# メイサ<sup>明差</sup>BOXタイプ 形状変更のお知らせ

LED企画・設計・開発  
 株式会社 アイ・エス・パートナー

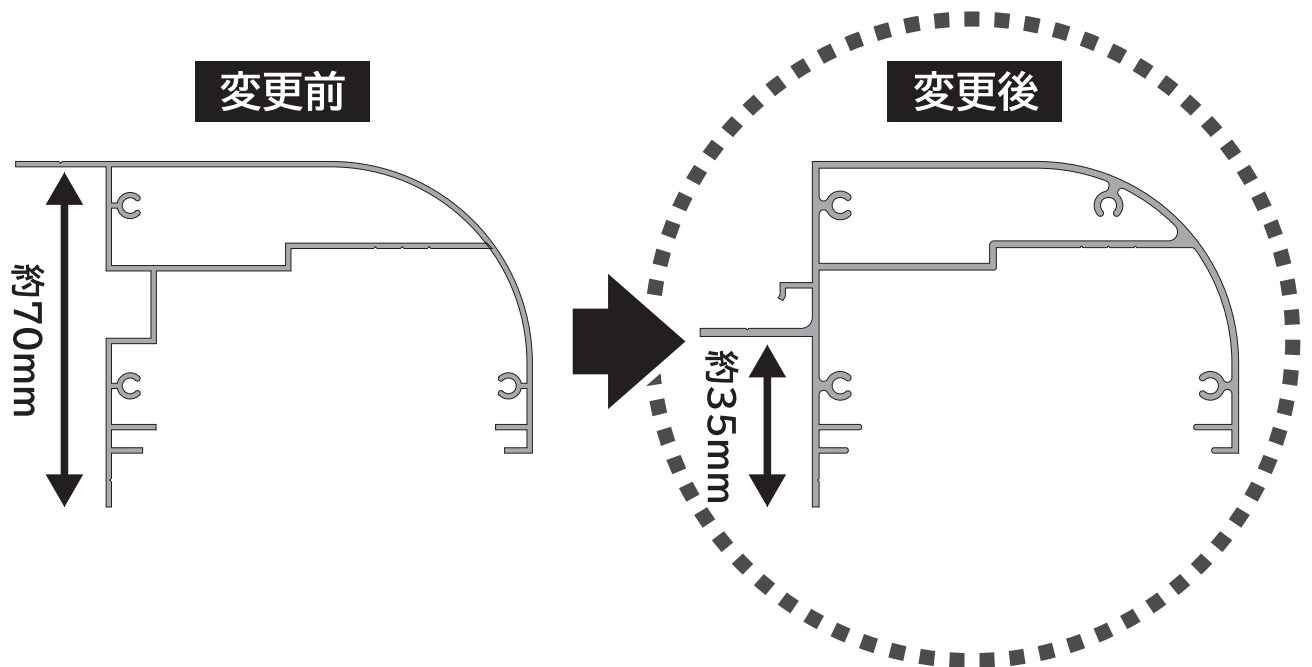
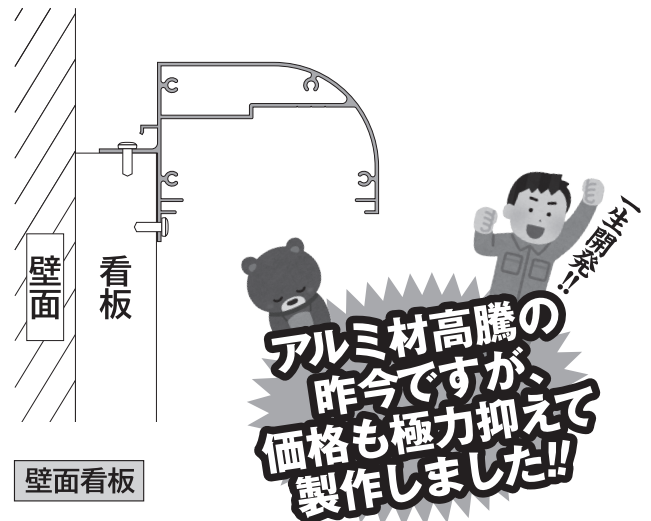
拝啓 寒さ厳しい折、益々のご活躍の事とお慶び申し上げます。  
 さてこの度、好評のメイサBOXの型式の変更をお知らせ致します。(図面参照)  
 内容につきましてはご使用されているお客様より、  
 取付は簡単でいいのですがサイン面と被りすぎてゐるのでは？  
 との声を頂きました。よってサイン面は見付程度(約30~40mm)まで  
 上にあげてセットできる形に変更しました。さらに裏配線して  
 Fコードが固定できるツメ型も用意致しました。他にも壁面直付けの  
 場合でも壁づたいの汚れた雨水も防げる様になりました。  
 お客様の声を大事にしより良い製品を開発して参ります。  
 何卒よろしくお願い致します。
